ニッコー・ハンセン株式会社

平角缶(2ケ口)10L用止めキャップ 穴キャップ 仕様変更の件

●平角缶(2ケ口)10L用キャップ

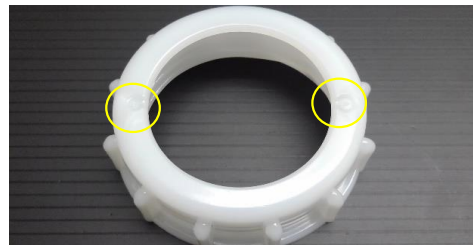
変更箇所はゲート位置が側面部でしたが更新型は天面にゲートを設けております。変更理由は老朽化であることと側面ゲートで成形時にキャップ割れの懸念があることから天面に変更しております。
